Design-Ablaufschienen der Serie HL053M/P

Umstellung der Materialstärke von 8mm auf 6mm

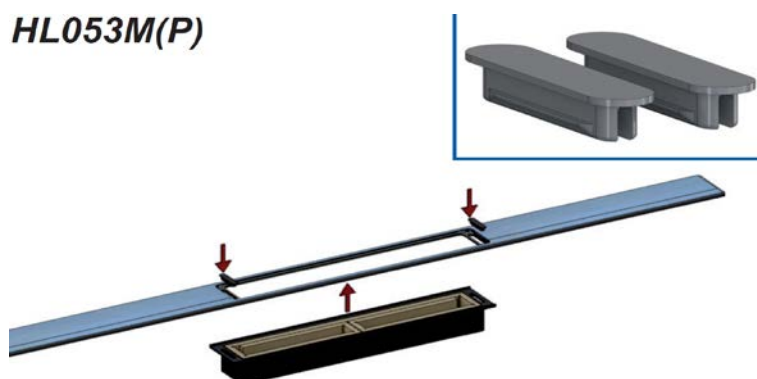
Die bestehenden Ablaufschienen der HL053M/P – Serie werden in Zukunft mit 6 mm Materialstärke geliefert. Vorteil: es können flachere Fliesen verwendet werden. Auf Design, Funktion und Festigkeit haben die Änderungen keine Auswirkung. Die „Standard“-Abdeckungen HL053S-Serie bleiben unverändert. Die Umstellung erfolgt fließend.

- 6mm Dicke ohne Schwalbenschwanznut (alt: 8mm)
- Ausschnitt für die Abdeckung: 266mm x 41,5mm (alt: 257,5mm x 38,5mm)

- Abdeckungsmaße 286mm x 44mm x 5mm (alt: 262mm x 43mm x 8mm)
- Ersatzteilnummer HL053M(P)/1.EN

- Befestigung mit Clip von oben (alt: Befestigung von unten) - s. Bild oben
- Belagshöhe 10 – 32mm (alt: 12 - 32mm)
